Amélioration

Nouveaux tambours de frein en acier zingué jaune

Applications avec frein à sabot améliorés de Manaras-Opera

DRUM 006 remplace **DRUM 001**
DRUM 005 remplace **DRUM 004**

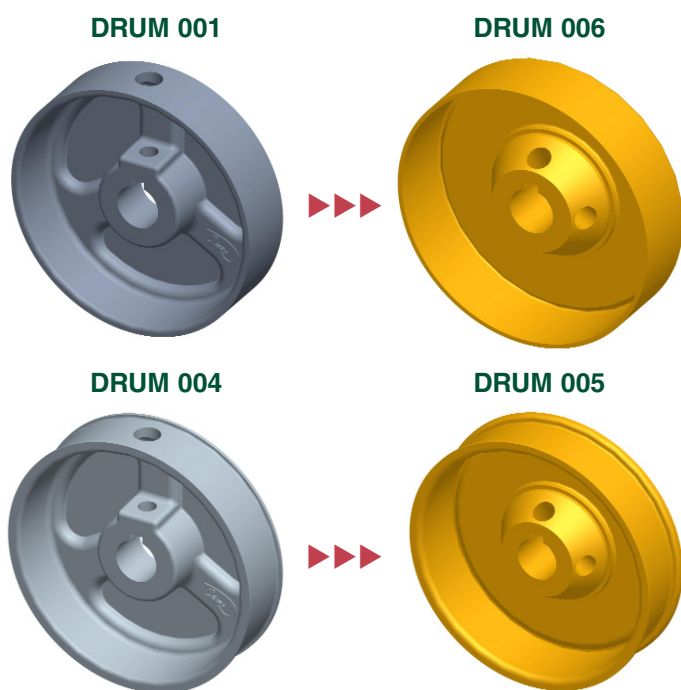
- Les tambours en alliage d'aluminium ont été remplacés par des tambours en acier zingué jaune.
- Les tambours en acier zingué jaune ont une durée de vie plus longue en comparaison aux tambours en alliage d'aluminium utilisés précédemment.
- Cette évolution augmente également la durée de vie des bandes de frein et des garnitures, ainsi que le temps entre les ajustements d'entretien ou de remplacement des composantes.
- **DRUM 006** remplace **DRUM 001**; cette amélioration s'applique à MTBH-APT/APE, BRAKE 014, MOD 113.
- **DRUM 005** remplace **DRUM 004**; cette amélioration s'applique à OSH/OGH/MGH/MGT/MTBH/MSL/MGSL, BRAKE 011/012/013, MOD 111.
